SERVICE NOTES

MIDI SOUND GENERATOR SC-155

CHANGE INFORMATION

SC-155 SERVICE NOTES 1993.12.03 ERRATA & SUPPLEMENT 正誤表 & 追加情報 ER00089 (Small errors are ignored. 重要でないエラーは無視します。)

<パネル組立>

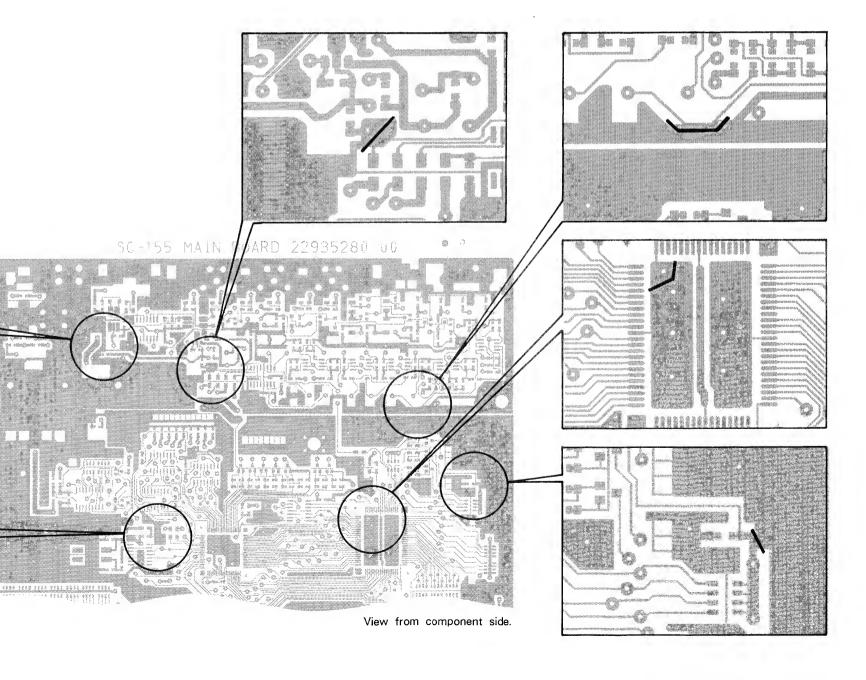
● 絶縁シート追加

実施製番

ZD40100~ZD40199

対応

絶縁テープ

実施製番

ZD50200~

対応

----絶縁シート追加 (22255173)

SERIAL NO. APPLIED

ZD40100 to ZD40199

SERVICE RESPONSE

Use an insulating tape.

SERIAL NO. APPLIED

ZD50200 or later

SERVICE RESPONSE

Add an insulating sheet. (22255173)

REASON

To avoid the possibility of the main board making contact with the shield sheet.
